Vår referanse: PLAN-2023/18121-19  
Saksbehandler: Annette Victoria Gustavsen  
Åsgård  
Dato: 20.03.2024

## Referat oppstartsmøte – reguleringsplanarbeid Ytrebygda. Gnr. 115, Bnr. 220, Sandslimarka, Reguleringsplan, Arealplan-ID 71520000

Figur 1.1.1. Grunntil planavgrensning er vist med oransje linje. Dagens bebyggelse ligger stort sett innenfor byfortettingssonen vist med mørk gulfarge, men grenser til ytre fortettingssone vist med lys gulfarge.

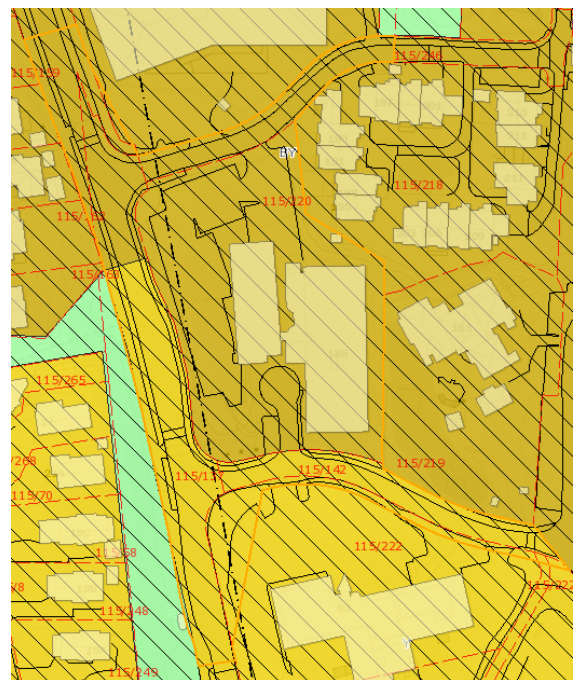
Planområdet er i dag avsatt til næringsformål i reguleringsplanen for Ytrebygda, Gnr. 116 bnr. 107 mfl., Sandslivest (planid.: 61500000). I KPA 2018 ligger området i byfortettingssonen, men grenser til ytre fortettingssone. Planinitiativet medfører en endring av arealformålet fra næring til boligbebyggelse.

Figur 3. Bildet er hentet fra planbeskrivelsen for reguleringsplan for Sandsli vest og viser planområdet Sandslimarka 185 som felt BK03.

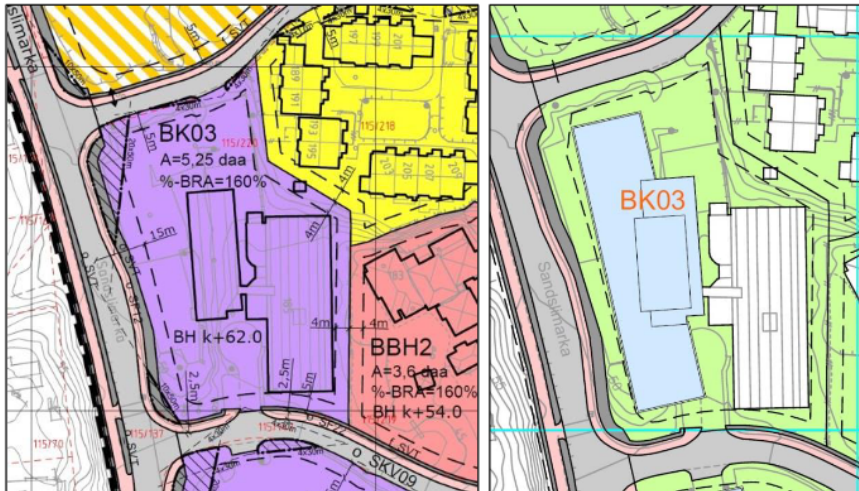
Planinitiativet viser til tre bygningsvolumer på planområdet, med varierende byggehøyder inntil 6-7 etasjer. I veiledningsmøte den 31. august 2023 ble det gitt anbefaling fra byplan om at byggehøyder og volum må tilpasses omgivelsene rundt, og at det er viktig med en god overgang til småhusbebyggelsen. PBE vurderer at eiendommen ikke er egnet for like høy utnyttelse som bebyggelsen nær bybanestoppet (for eksempel Sandsliportalen, 7 etasjer). Slik planinitiativet foreligger nå er det nødvendig at det jobbes mer med plangrepet og at en sikrer at volumene ikke oppleves som dominerende for dem som skal bo i planområdet, eller for omkringliggende naboeiendommer. Byarkitekten og Byantikvaren anbefaler i sine innspill til saken at byggehøyder, plassering og volum må tilpasses den tilgrensende lavere bebyggelsen. PBE vurderer derfor at byggehøydene må nedskaleres. Forslagsstiller ønsker å vurdere dette ytterligere i planprosessen, sett opp mot kvalitetskravene som stilles i KPA 2018.

I oppstartsmøtet viser forslagsstiller til at utnyttelsen i reguleringsplanen for Sandsli vest er viktig, og at en gjennom reguleringsprosess til bolig vil vise at tomten kan forsvare en tilsvarende utnyttelse. Byggehøyder og volum har en stor betydning i forhold til om det lar seg gjøre å realisere prosjektet. PBE viser til at prosjektet går ut over de rammene som gjeldende reguleringsplan åpner for, da det i planinitiativet er vist at bygg i nord har en

byggehøyde inntil k+68.2, mot k+62 i reguleringsplan for Sandsli vest. Kontorbygg som er tenkt ombrukt, øst på tomten, har en byggehøyde på inntil k+60. PBE viser til at det er en vesentlig forskjell mellom gjeldende plan som legger opp til næringsbebyggelse, og planinitiativet med formål boligbebyggelse. Dette vil ha en innvirkning på utnyttelsesgrad, da det er krav til uteoppholdsareal som legger begrensninger på hvor mye av tomten som kan bebygges. Forslagsstiller er innforstått at krav til uteoppholdsareal skal oppfylles etter kravene i KPA 2018.

PBE vektlegger at byggehøyden i øst ikke kan overstige dagens byggehøyde. Byplan var på befaring på området den 9. februar 2024 og snakket med barnehagen. De ansatte ved barnehagen kunne fortelle at de i dag opplever at de er i en kuldegrop. Det vil derfor være viktig at prosjektet ikke forsterker denne opplevelsen. Selv om en økning i bygningsvolumet ikke nødvendigvis vil påvirke solforholdene for barnehagen i åpningstiden, så vil de visuelle kvalitetene ha en betydning.

Figur 5. Bildet er hentet fra NVE sin kartdatabase og viser areal under marin grense med blå farge.

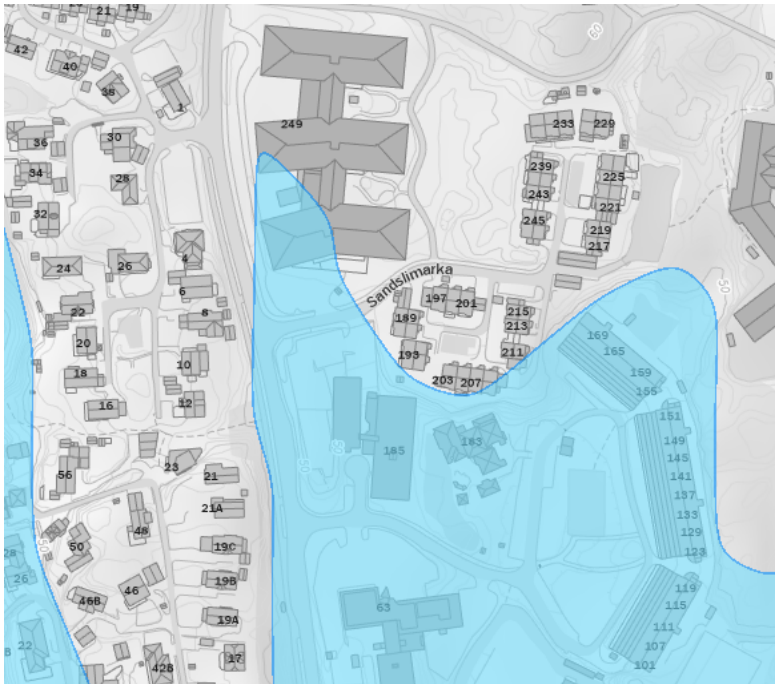
Planområdet ligger under marin leire, se figur 5. Det må derfor gjennomføres en vurdering av kvikkleireskred, i henhold til NVE sin veileder (kvikkleireveileder 1/2019) [Oppdatert veiledning for bygging på kvikkleire – NVE](#).

Figur 6. Bygningsmasse som foreslås revet markert i brun farge (t.v.). Bildet i midten viser foreslått gjenbruk av fasadelementer, stål og betongkonstruksjoner i grønt. Til høyre vises foreslått konstruksjon som beholdes i grønt.

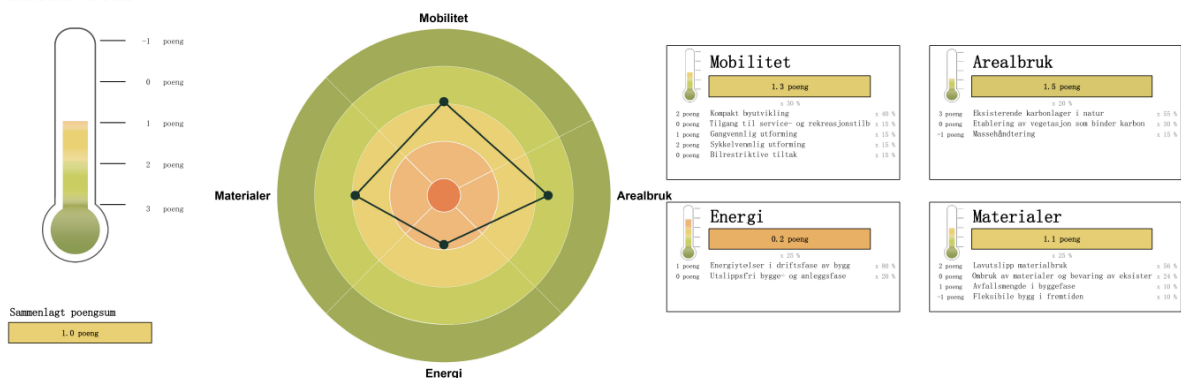
Ombruk av eksisterende bygninger er et viktig bidrag til en bærekraftig byutvikling. Gjenbruk av bygg og materialer bidrar til å redusere utslipp fra materialbruk. PBE vurderer at det er positivt at forslagsstiller ønsker å transformere og gjenbruke deler av eksisterende bygg, da det er et klimagassreduserende tiltak.

- Vi ser videre positive til at et av de to byggene på eiendommen tenkes transformert og gjenbrukt. Dette er i tråd med prinsipp 7, lavere energi- og ressursbruk i Arkitektur+, der det anbefales å prioritere gjenbruk av eksisterende bygg og materialer.
- Siden planforslaget omhandler transformasjon, vises det til prinsipp 1, helhetlig utforming i Arkitektur+, der det oppfordres til å ha en helhetlig ide for utforming i transformasjonsområder.
